REGISTRE PERMIS D’URBANISME N°0180/2020/L

OCTROI DU PERMIS D’URBANISME

Considérant que **Monsieur et Madame GHERDAOUI - ZAPPULLA, domicilié rue de Cartier, 18 à 6030 Marchienne-au-Pont** a introduit une demande de permis d’urbanisme relative à un bien sis Rue Havay à 6142 Leernes ; cadastré 3 ème division section A parcelle 205 F 2, et ayant pour objet : construction d’une habitation unifamiliale;

ELEVATION AVANT

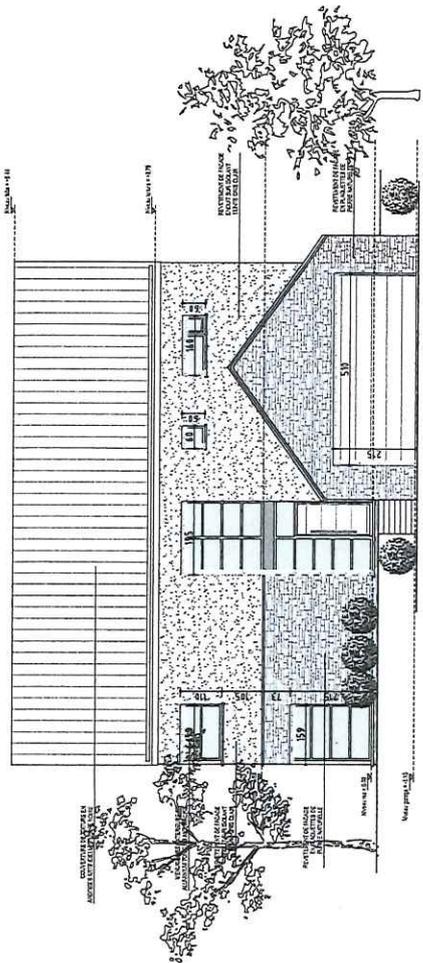
Considérant que la demande s'écarte des prescriptions urbanistiques pour les motifs suivants : hauteur sous corniche du volume principal, faitage du volume principal ;

- faitage du volume principal ;

Considérant que l'annonce de projet renseigne également un écart portant sur la hauteur sous corniche, qu'il s'agit d'une erreur administrative, que cet écart a été supprimé lors du dépôt du complément ;

IMPLANTATION

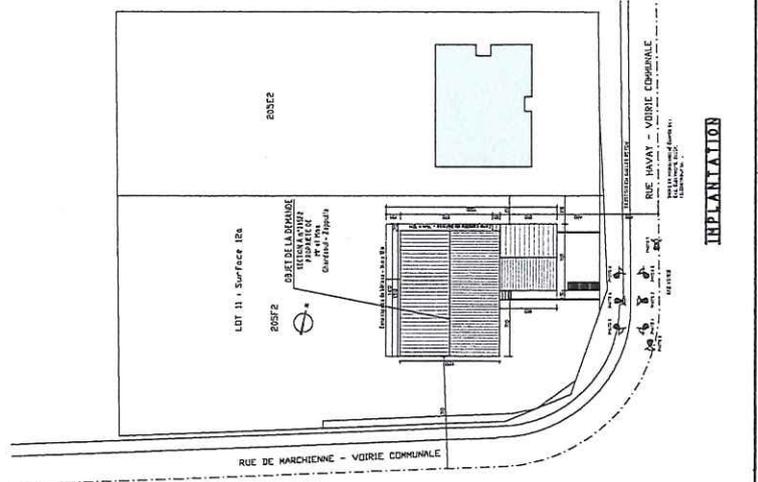
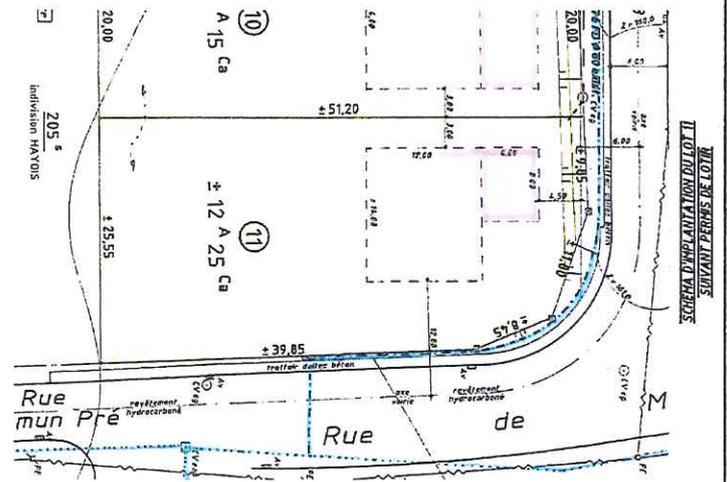
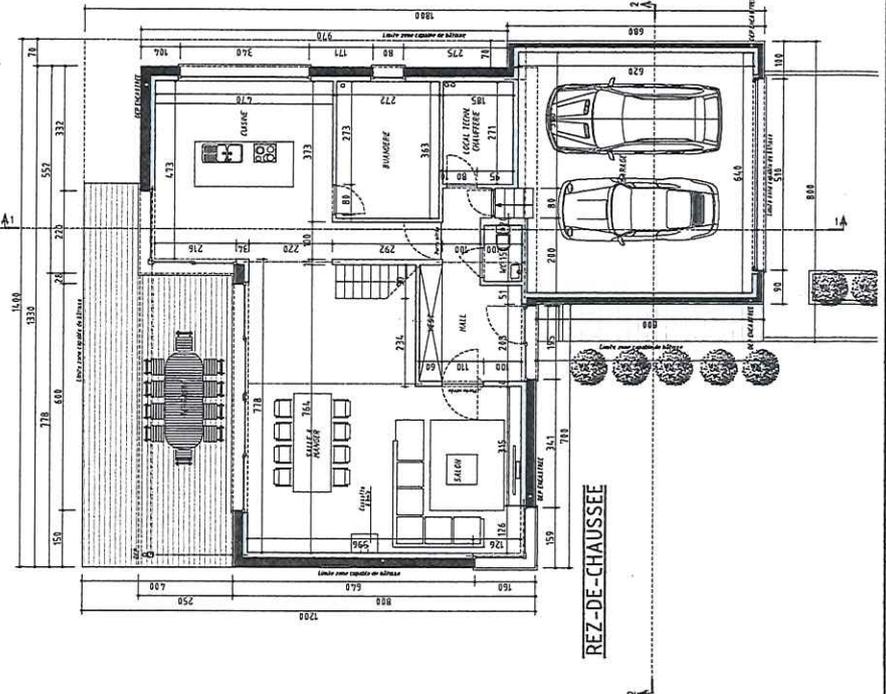
III – Implantation : il y a, selon nous, une contradiction entre l'implantation de la zone capable de bâtisse du lot 11 reprise sur le plan de permis de lotir et les prescriptions du paragraphe III, nous avons respecté la zone capable de bâtisse reprise au plan mais dès lors, nous ne sommes pas en accord avec les prescriptions.

IV – Toitures : Toiture dont le faite est parallèle à l'axe de la rue de Havay afin de limiter la hauteur sous toiture vu que la zone capable de bâtisse est également parallèle à l'axe de cette voirie.
